RAPPORT n° ydv 455 /2007. Fr

Rapport relatif à: **INSTALLATION ELECTRIQUE BASSE TENSION - DOMESTIQUE**

Effectuée à Jette

Le 16/04/09.

## Tableau électrique :

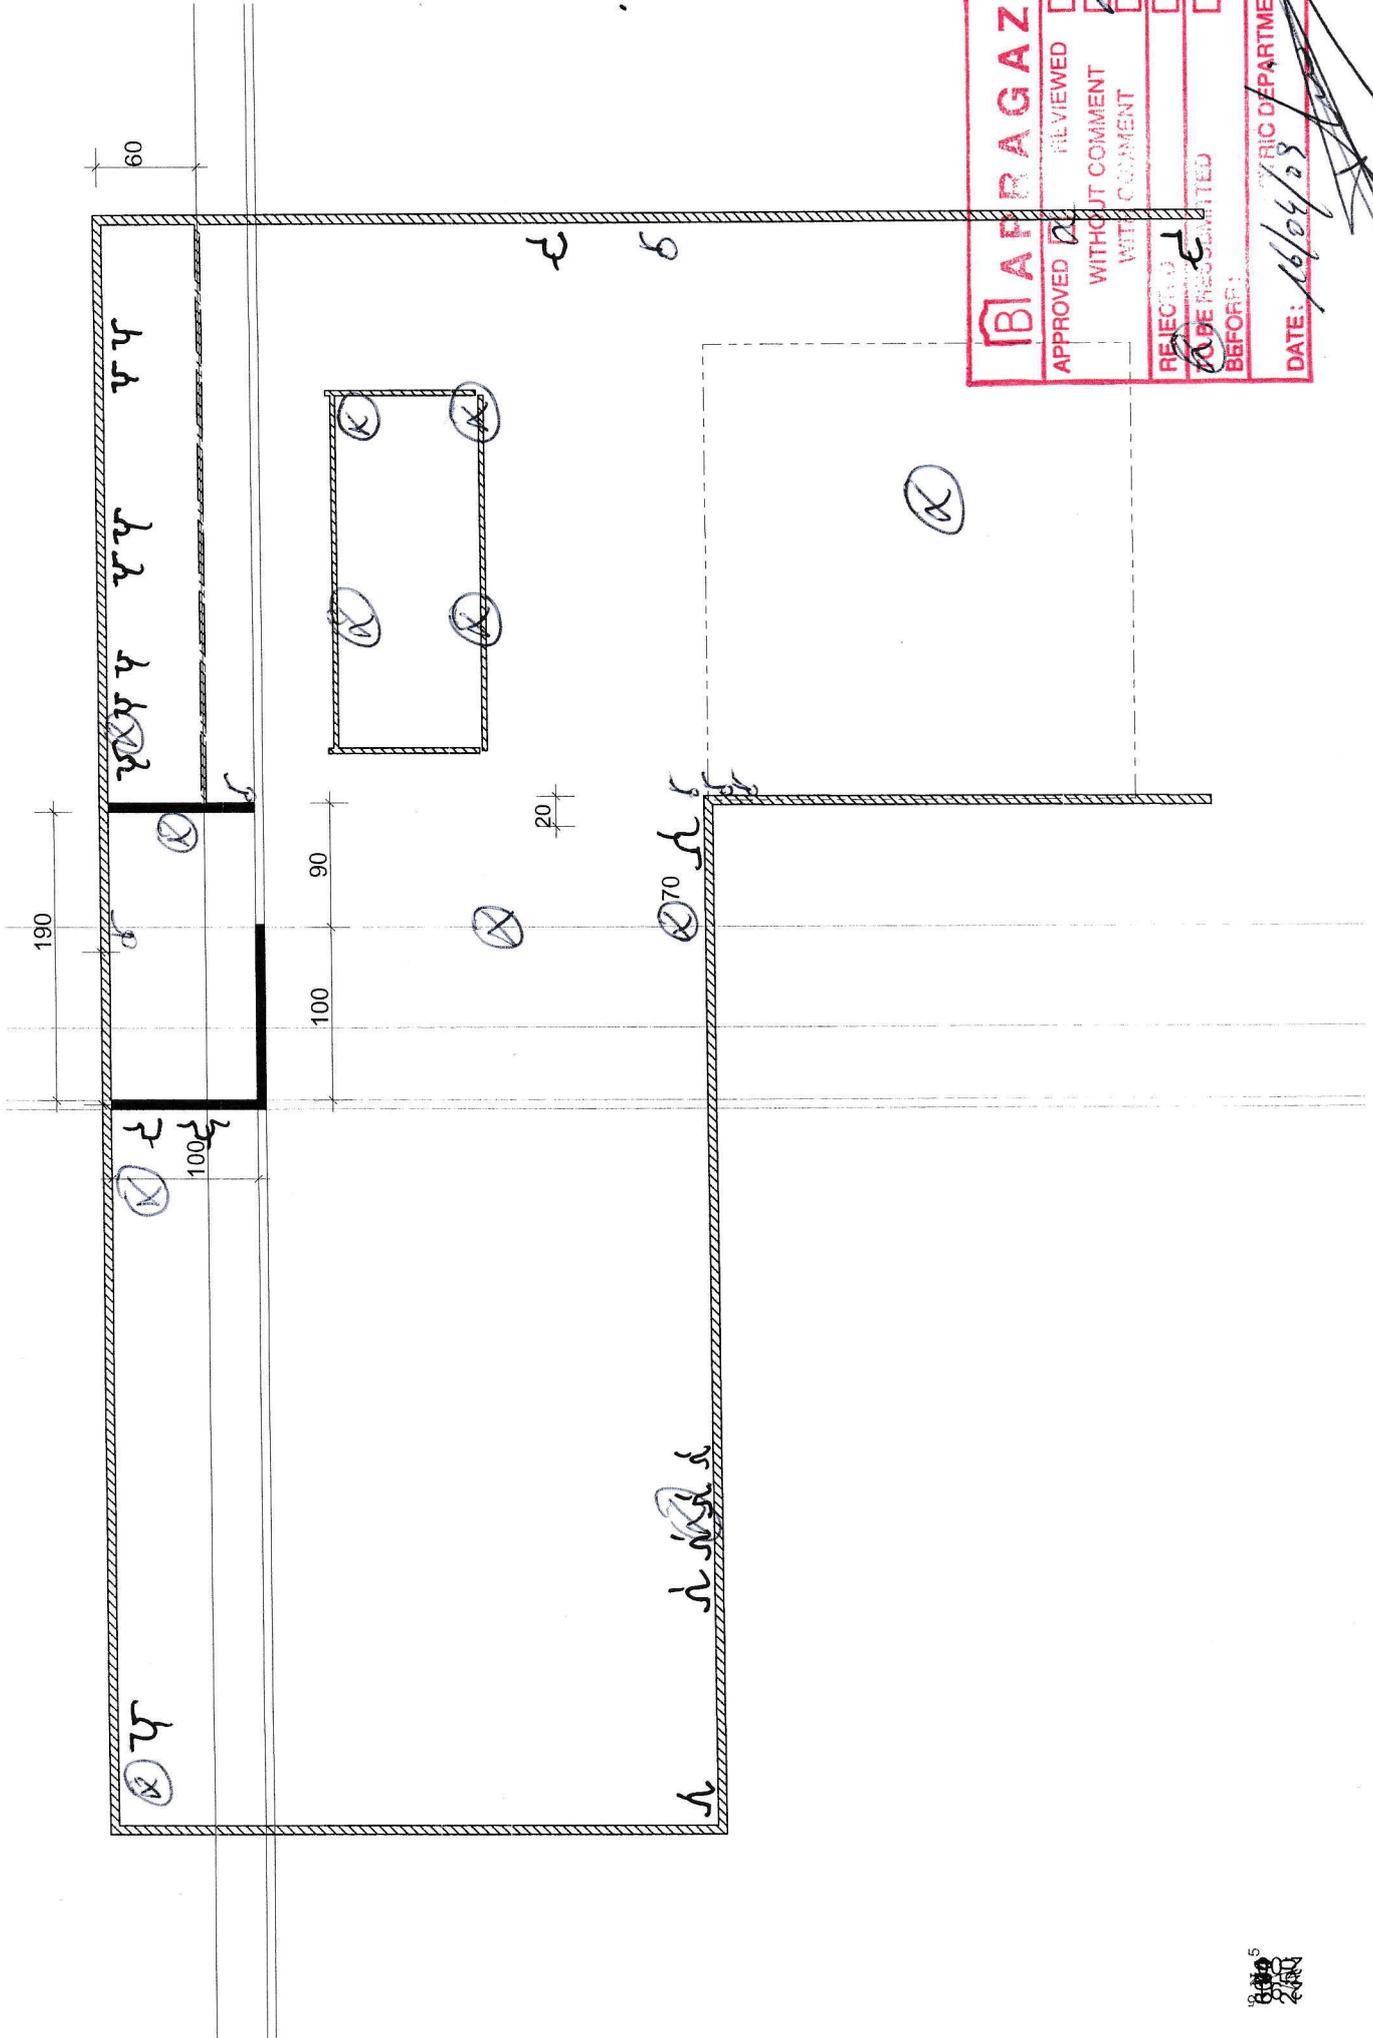
→ 12 BIS Prise
